東通原子力発電所1号炉審査資料	
資料番号	A1-CA-0068
提出年月日	令和2年4月8日

東通原子力発電所
基準地震動策定のうち地下構造の評価について
(コメント回答)

令和2年4月8日
東北電力株式会社

審査会合におけるコメント

(8) 岩盤分類(原子炉建屋設置位置付近の風化状況(X-X'断面))

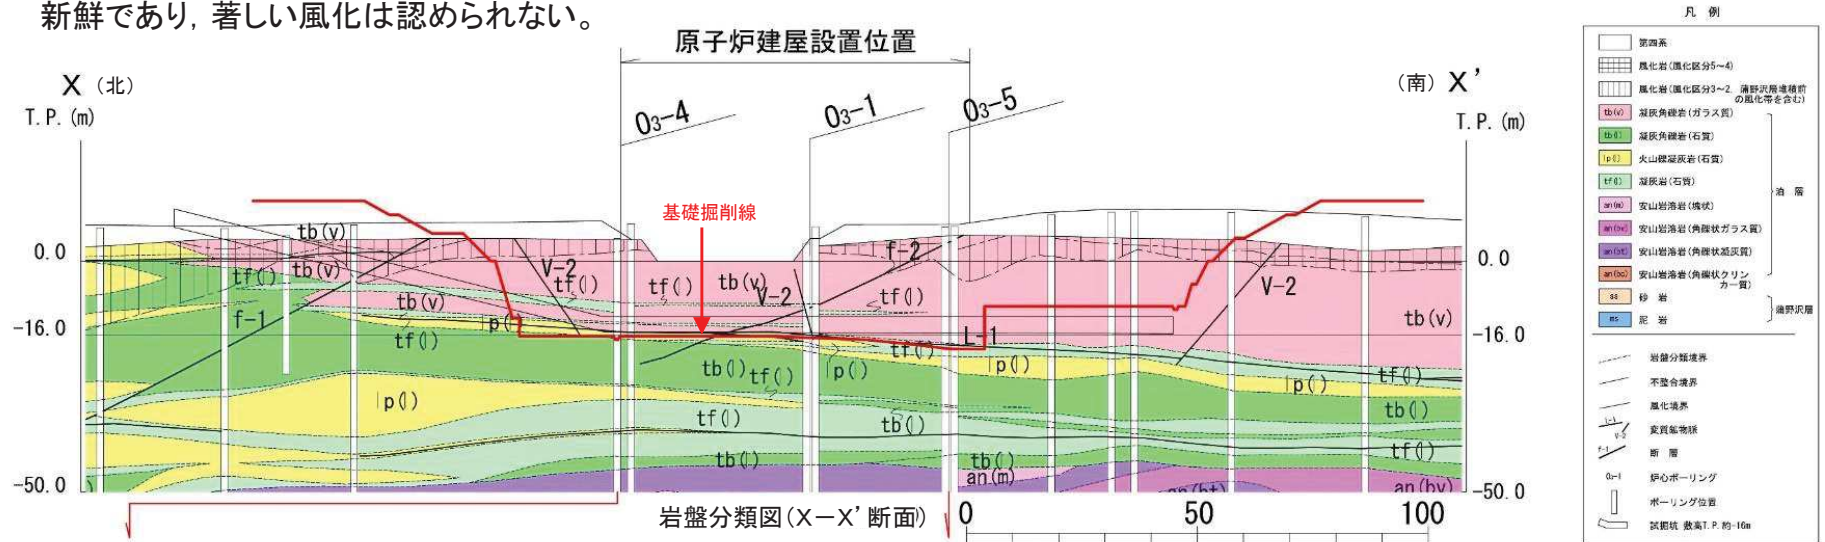
S146 S147

➤ 原子炉建屋設置位置付近の岩盤は、泊層の表層部には風化が認められるものの、原子炉建屋が設置される深さ(T.P.-16.3m)の岩盤は新鮮であり、著しい風化は認められない。

(10) 岩盤分類(原子炉建屋設置位置付近の風化状況(Y-Y'断面))

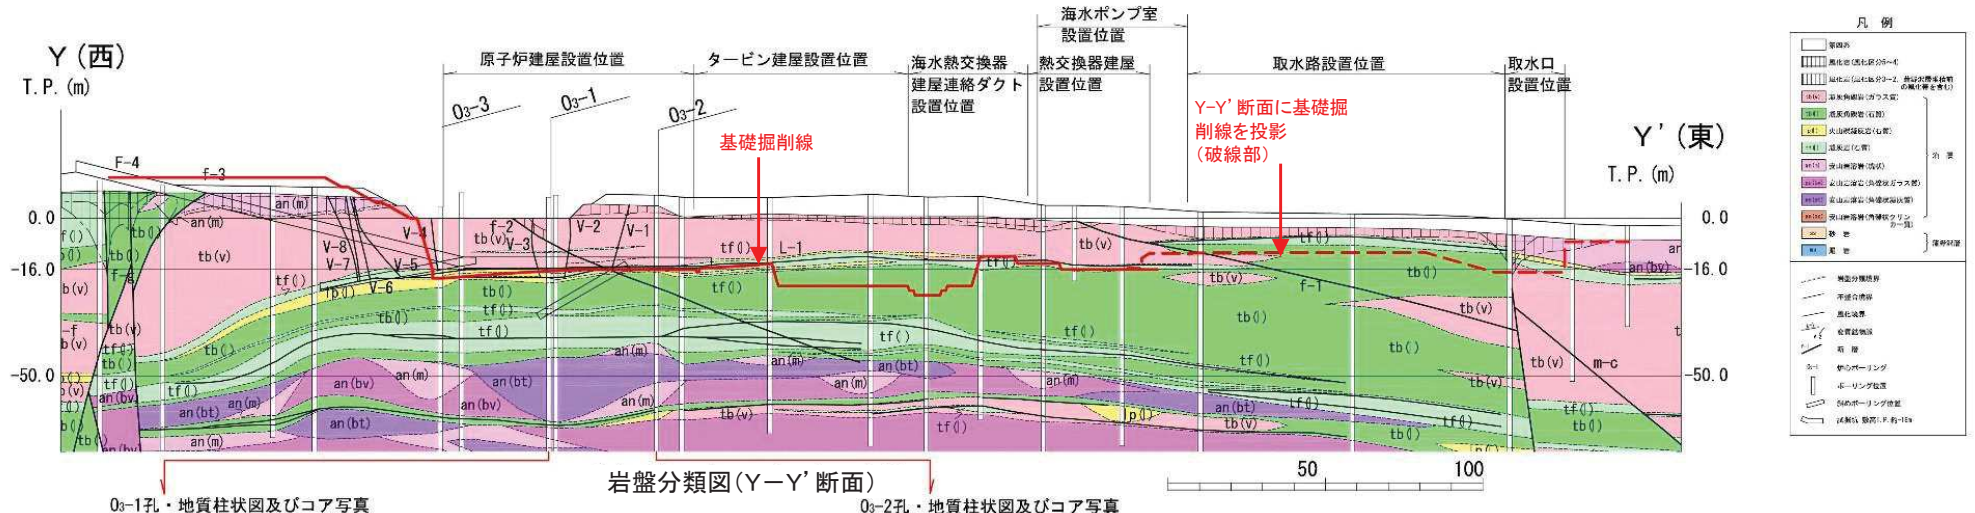
S146 S147

➤ 原子炉建屋設置位置付近の岩盤は、泊層の表層部には風化が認められるものの、原子炉建屋が設置される深さ(T.P.-16.3m)の岩盤は新鮮であり、著しい風化は認められない。

(12) 速度層構造(原子炉建屋付近のPS検層結果) X-X' 断面

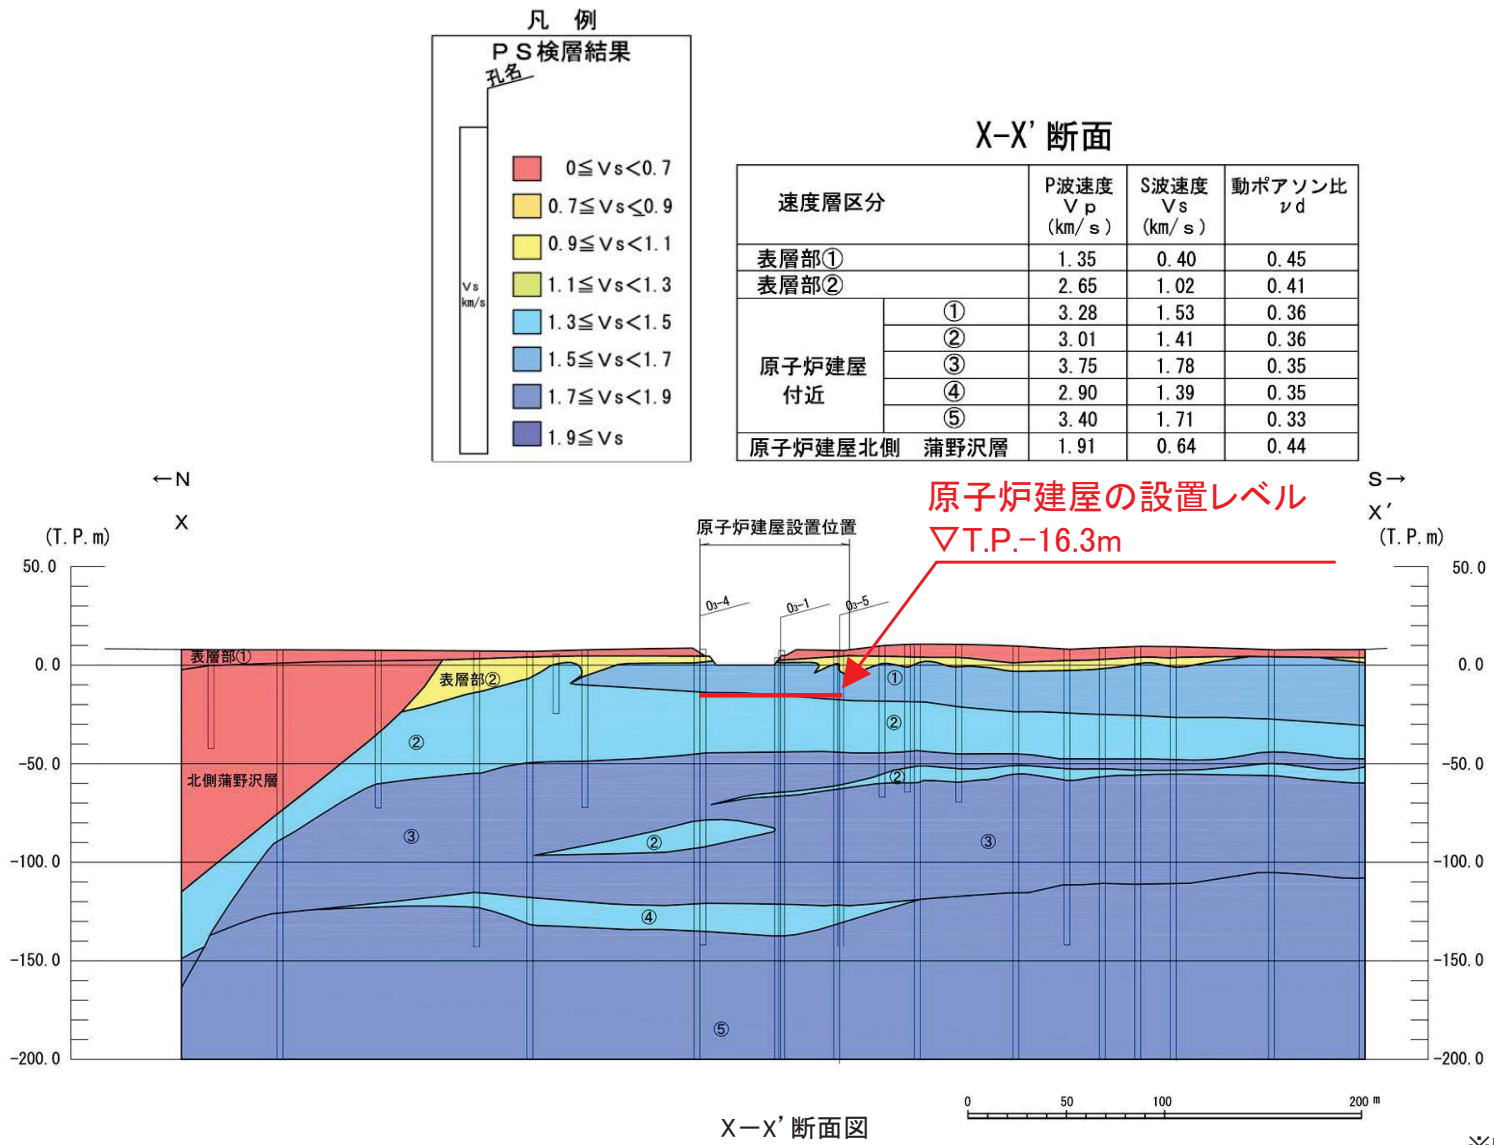
S145

- 原子炉建屋基礎地盤の速度層構造については、概ね水平な成層構造をなす5層に区分され、著しい高低差は認められない。
- 原子炉建屋付近の岩盤は、 V_s =約1.4km/s以上の硬質な岩盤からなる。

(13) 速度層構造(原子炉建屋付近のPS検層結果)Y-Y' 断面

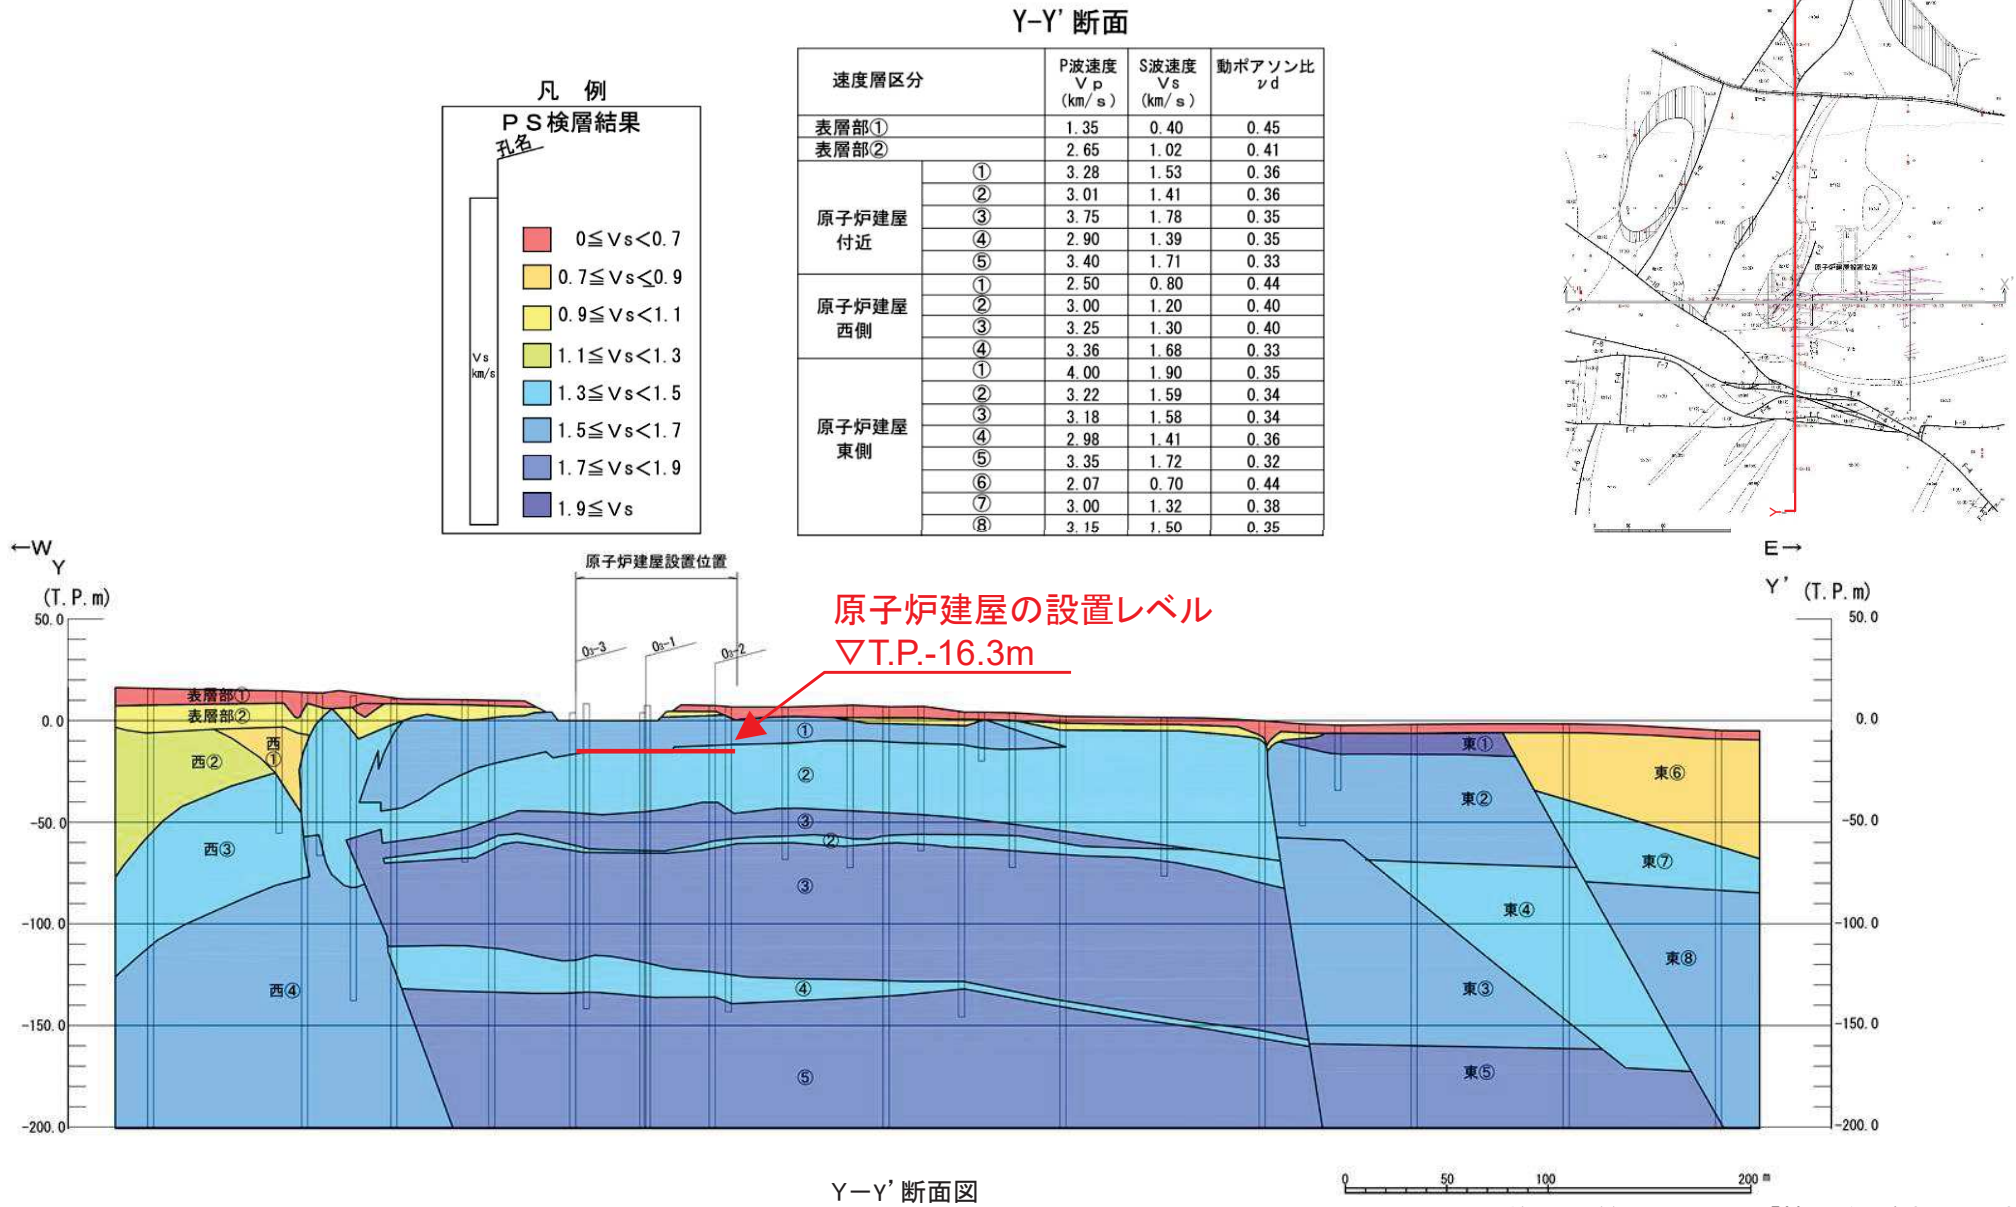
S145

- ▶ 原子炉建屋基礎地盤の速度層構造については、概ね水平な成層構造をなす5層に区分され、著しい高低差は認められない。
- ▶ 原子炉建屋付近の岩盤は、 V_s =約1.4km/s以上の硬質な岩盤からなる。

解放基盤表面の設定

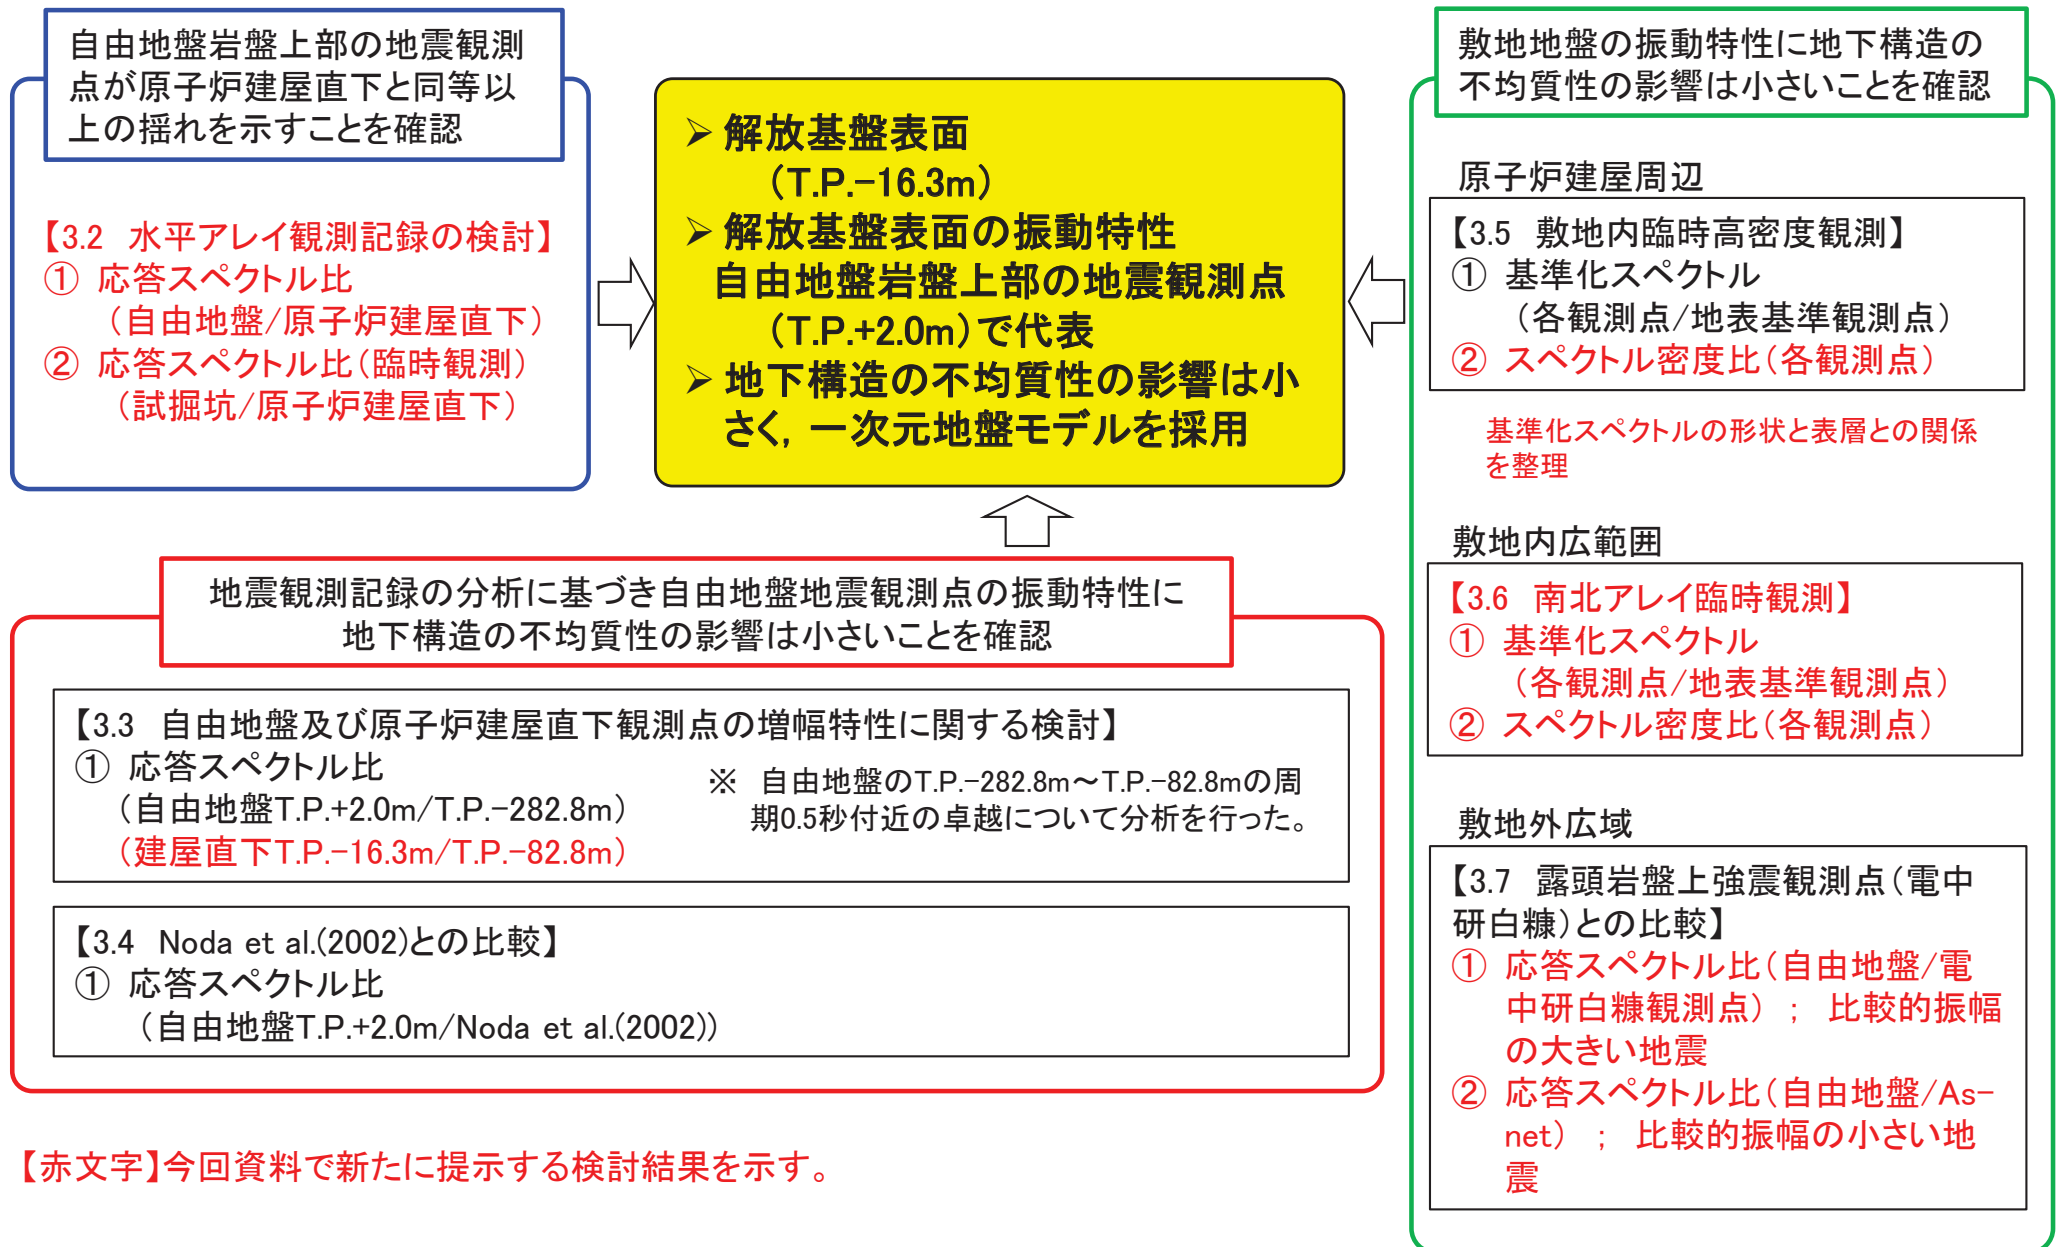
S148

解放基盤表面の位置は、原子炉建屋設置レベルであるT.P.-16.3mに設定する。

- 解放基盤表面の振動特性は、建屋の影響を受けず、振幅が原子炉建屋直下(T.P.-16.3m)と同等以上である自由地盤の岩盤上部の地震観測点(T.P.+2.0m)で代表する。
- 具体的な地震動評価を行う上での扱いは以下とする。
 - ① Noda et al.(2002)の適用にあたっては、自由地盤岩盤上部の地震観測点(T.P.+2.0m)の観測記録による補正係数を用いる。
 - ② 統計的グリーン関数法に用いる地盤モデルは一次元とし、自由地盤の観測記録等を用いて設定する。
 - ③ 経験的グリーン関数法は、自由地盤岩盤上部の地震観測点(T.P.+2.0m)のはぎとり波を用いる。はぎとり用地盤モデルも一次元モデルを採用する。

対象地震の分布(震央位置)

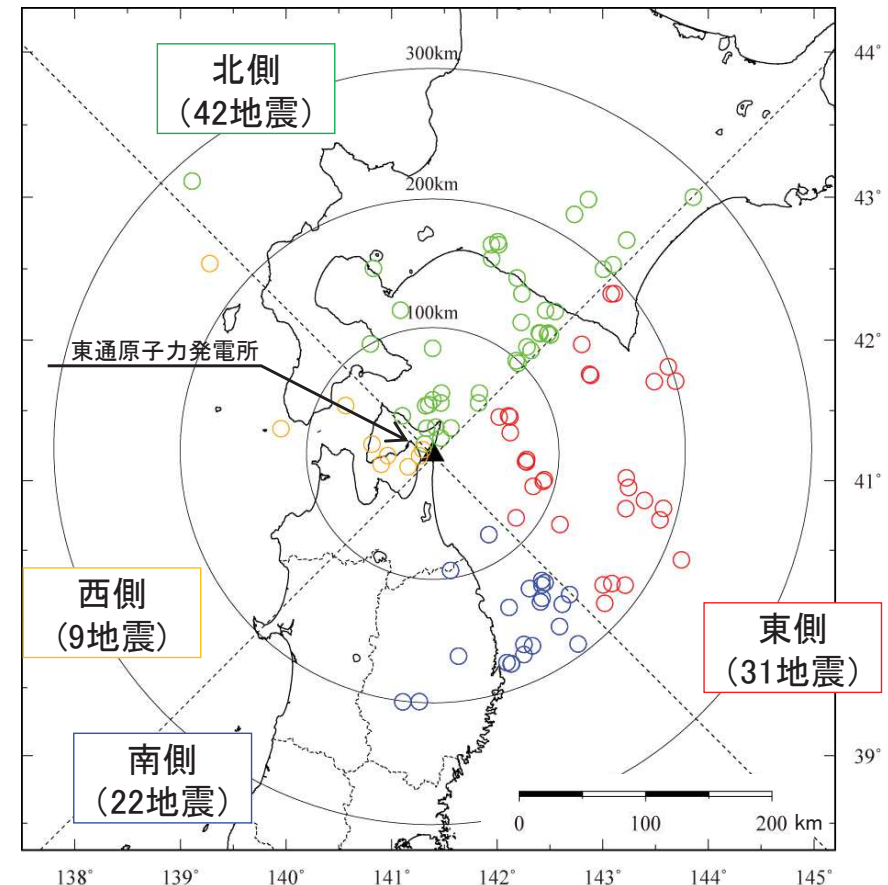
S149

- 増幅特性の検討は、T.P.-282.8mの地震観測点に対する解放基盤表面の振動特性を表す岩盤上部の地震観測点(T.P.+2.0m)の応答スペクトル比を用いた。
- 検討に用いた観測記録は、観測開始(1994年)～2018年の期間に敷地の自由地盤観測点で得られた地震のうち、Noda et al.(2002)の適用範囲であるM5.5以上、震源距離200km程度以内の57地震に加え、地震数の少ない西側及び北側については地震規模の小さい47地震を追加し、計104地震を検討対象とした。
- なお、地震規模の小さい地震に対しては信頼限界周期を評価した上で検討に使用した。
